监理工程师通知单

工程名称：新沂市 35 万千瓦（一期 25 万千瓦）户用分布式光伏项目

编号：ZHJL-XY-TZD-AZ-016

内 容：关于施工方材料使用不合格通知

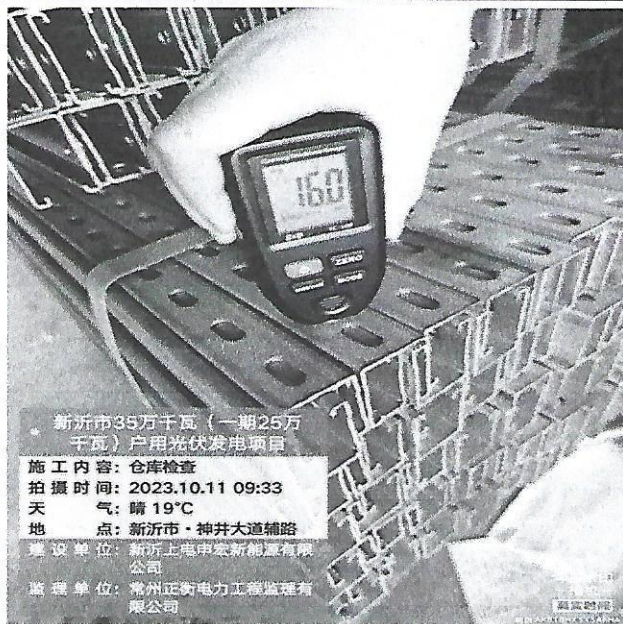
2023 年 10 月 11 日，监理方同业主方到仓库进行材料检查，发现本项目使用的支架材料镀锌层厚度不达标的问题，经过几次检测，厚度为 10-30um 不等，与设计规范要求 55um 存在很大差距

现要求你部收到整改通知后立即整改到位，更换支架材料的使用，加强材料的质量管控，严格按照图纸及设计规范要求施工，提高质量标准，确保工程质量。
